Добавление 43: Правила № 44

Пересмотр 2 – Поправка 1

Дополнение 5 к поправкам серии 04 – Дата вступления в силу: 27 января 2013 года

Единообразные предписания, касающиеся официального утверждения удерживающих устройств для детей, находящихся в механических транспортных средствах ("Детская удерживающая система")

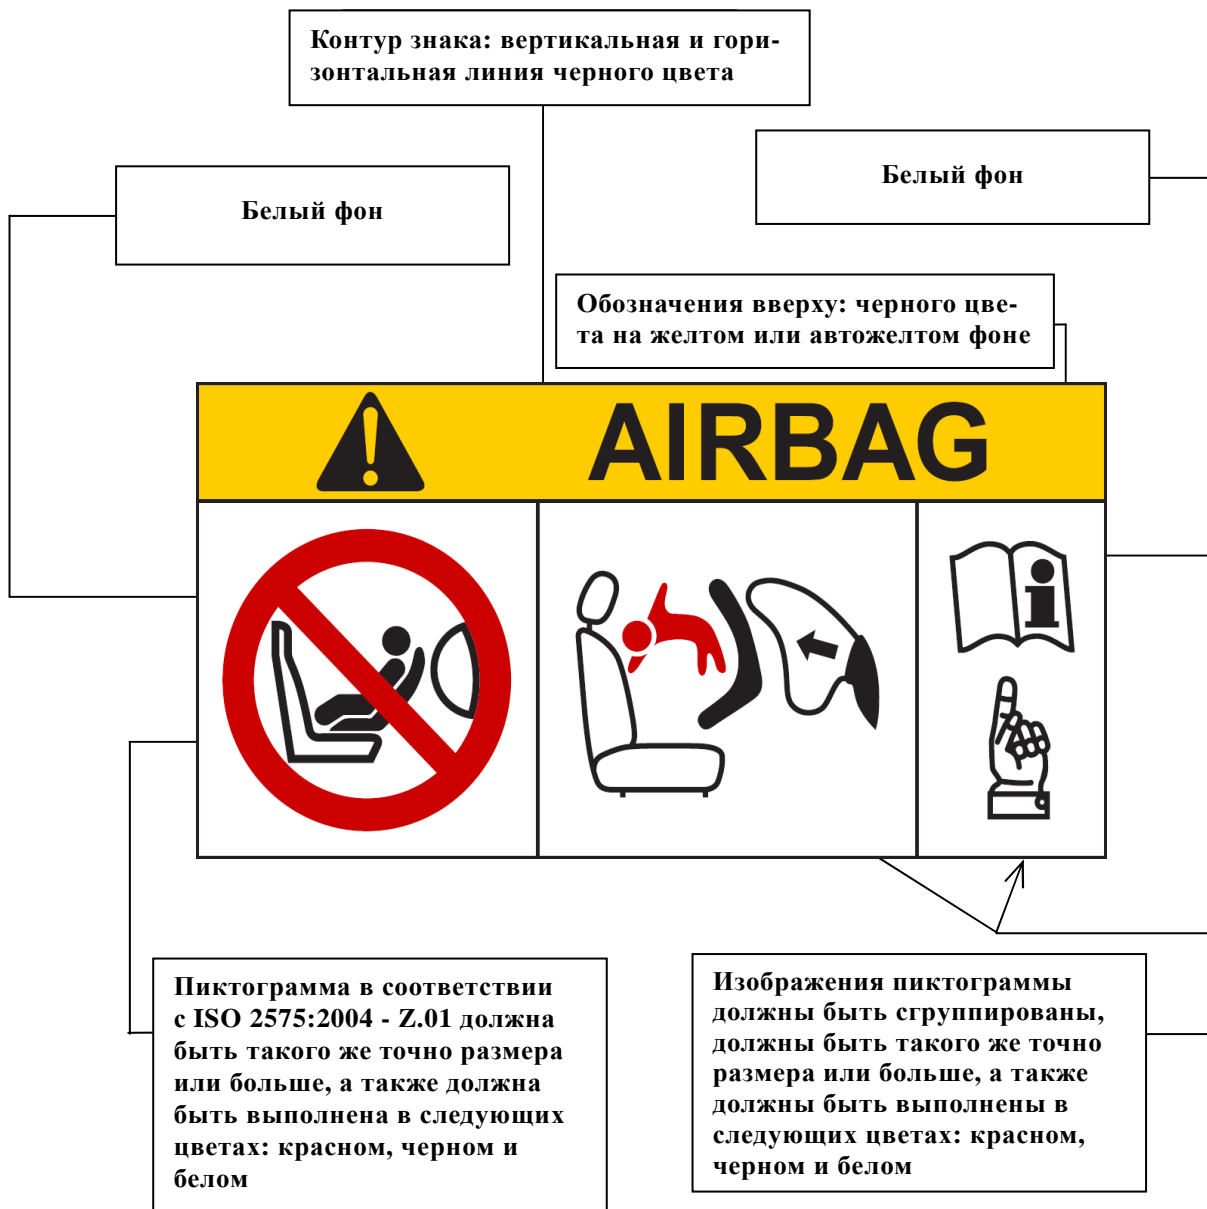
Пункт 4.4 исключить.

Включить новый пункт 4.4 следующего содержания:

"4.4 На видимой внутренней поверхности детской удерживающей системы, установленной против направления движения (включая боковое крыло за головой ребенка), приблизительно в зоне нахождения головы ребенка должен быть постоянно прикреплен указанный ниже предупредительный знак (приведенная текстовая информация – минимальна).

Минимальный размер знака: 60 x 120 мм.

Этот знак должен быть нашит на поверхности по всему ее периметру и/или постоянно прикреплен к крышке по всей ее задней поверхности. Допускается любой другой вид постоянного и не съемного с продукции крепления, которое не препятствует обзору. Использование знаков в виде флажка однозначно запрещается.

Если элементы удерживающего устройства или любые дополнительные приспособления, поставляемые изготовителем детской удерживающей системы, могут закрыть собой этот знак, то требуется дополнительный знак. Один предупреждающий знак должен быть видимым во всех положениях готовой к использованию удерживающей системы в любой конфигурации.

"4.8 Маркировка ISOFIX

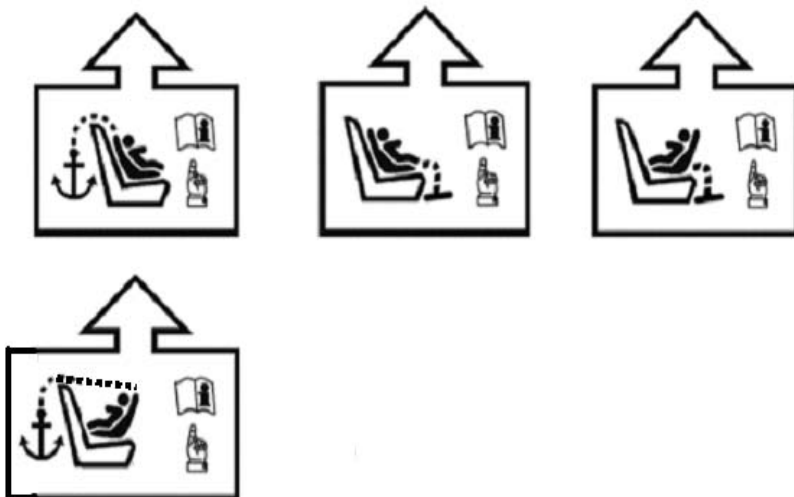
Пункт 4.8 изменить следующим образом:
